## **SUPERINTENDENCIA - VILLAGUAY - SOLICITUD DE CAMBIO TRES AIRES ACONDICIONADOS VENTANAS PARA OGA DE VILLAGUAY– EXP. Nº2/2026.**

DIRECCION DE ARQUITECTURA JUDICIAL SUPERIOR TRIBUNAL DE JUSTICIA DE ENTRE RIOS

PLANO: AIRES ACONDICIONADOS

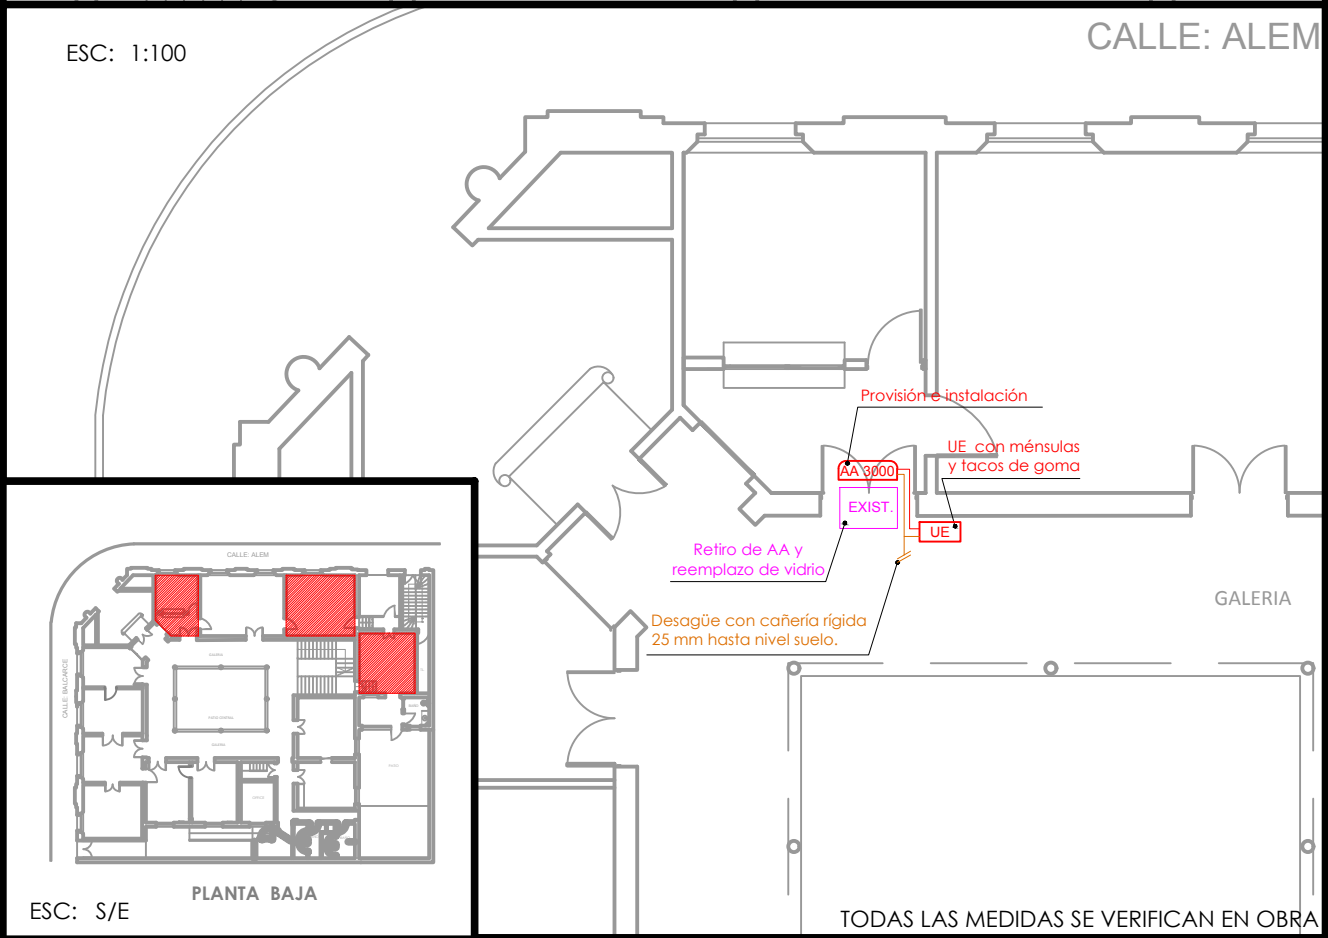
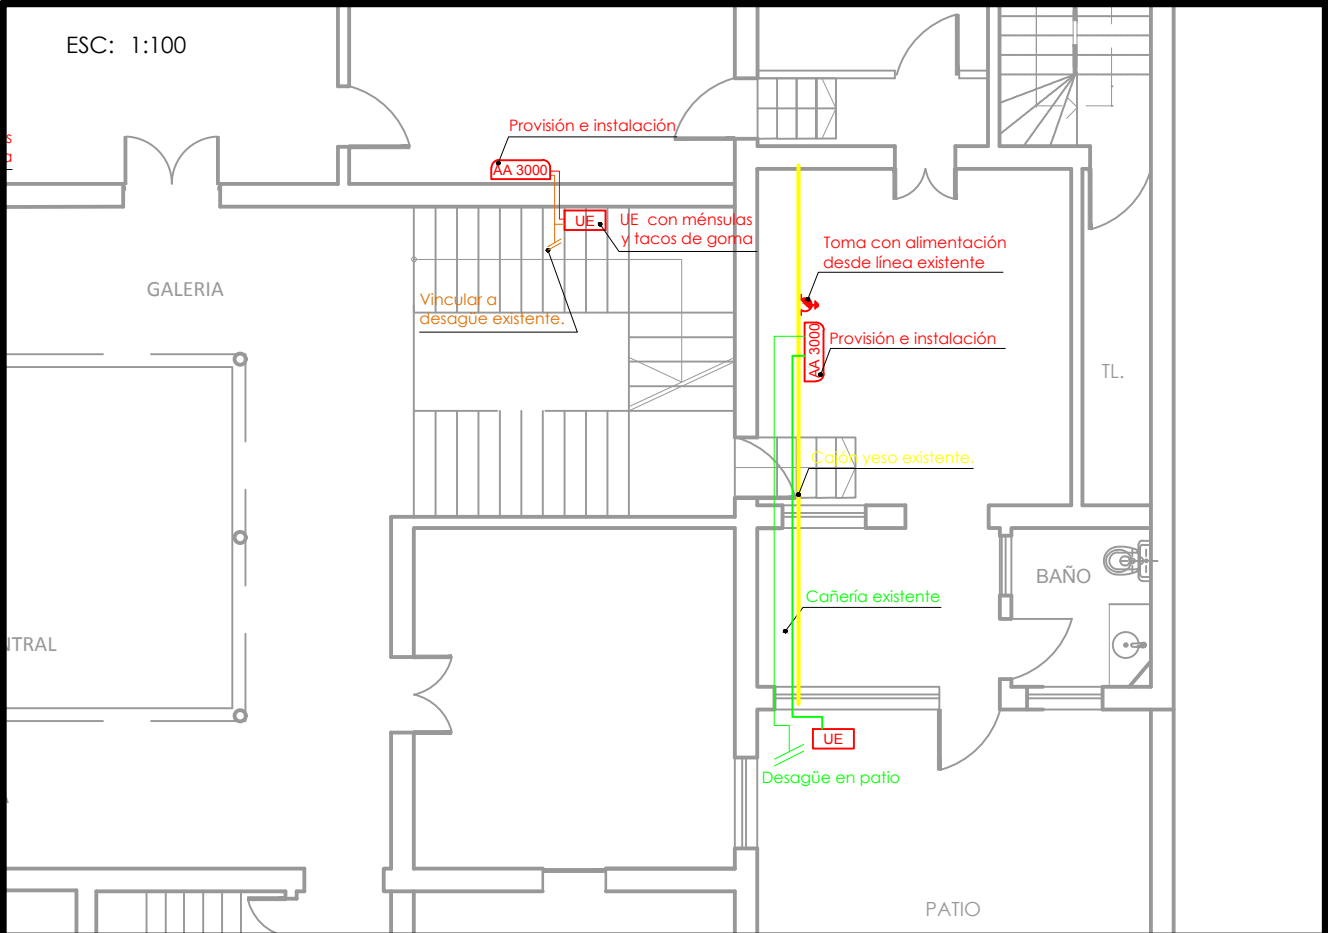
Atento a lo solicitado y considerando que los equipos descriptos son compactos tipo ventana frio solo que datan de muchos años de funcionalidad, bajos rendimientos, ruidoso y altos consumos eléctricos; se aconseja el reemplazo de los mismos por equipos tipo Split Frio/Calor.

- **Retiro de 1 (un) equipo compacto existente.** Entregar a la Superintendencia del lugar.
- Retiro y reemplazo del vidrio completo. Tomar las medidas in situ.

- **Provisión e instalación de 1 (un) equipo Split frio/calor de 3.000 [Kcal/h]**, tipo Midea, B.G.H., Trane, York o superior calidad con instalación incluida. Alternativa válida: Tecnología Inverter.

- **Provisión y colocación de cañerías de refrigeración** de 3 (tres) metros de longitud como mínimo, aislantes, cableado de interconexión.
- La UE será colocada sujeta con bulones sobre ménsulas con tacos de goma antivibración.

- **Provisión e instalación de 1 (un) equipo Split frio/calor de 3.000 [Kcal/h]**, tipo Midea, B.G.H., Trane, York o superior calidad con instalación incluida. Alternativa válida: Tecnología Inverter.
- **Provisión y colocación de cañerías de refrigeración** de 3 (tres) metros de longitud como mínimo, aislantes, cableado de interconexión.
- La UE serán colocada sujeta con bulones sobre ménsulas con tacos de goma antivibración.
- Toda cañería exterior deberá ser recubierta con cinta blanca y **cinta aluminio**.

- Las perforaciones realizadas para las instalaciones deberán quedar perfectamente selladas con burlete de goma, cemento, poliuretano y/o sellador siliconado neutro, según corresponda.
- Deberá considerarse entre la cara superior de las unidades interior y techo una distancia no menor a 10[cm].
- En el tramo exterior, los desagües de las UE e UI se realizará con caño rígido utilizando "grampas omega" para su fijación. Deberá conectarse a caño de desagüe existente.

- **Provisión e instalación de 1 (un) equipo Split frio/calor de 3.000 [Kcal/h]**, tipo Midea, B.G.H., Trane, York o superior calidad con instalación incluida. Alternativa válida: Tecnología Inverter.
- **La cañería se encuentra existente.** Verificar su estado **y realizar barrido con nitrógeno** antes de la colocación del equipo. Verificar estado de cable de interconexión.
- **Considerar la instalación de un tomacorriente de 20[A]** desde línea de tomacorriente de Fuerza Motriz existente.
- Las UE será colocada sujeta con bulones sobre ménsulas con tacos de goma antivibración.
- Toda cañería exterior deberá ser recubierta con cinta aluminio.
- En el tramo exterior, los desagües de las UE e UI se realizará con caño rígido hasta nivel de suelo utilizando "grampas omega" para su fijación. Verificar el correcto funcionamiento del desagüe existente.
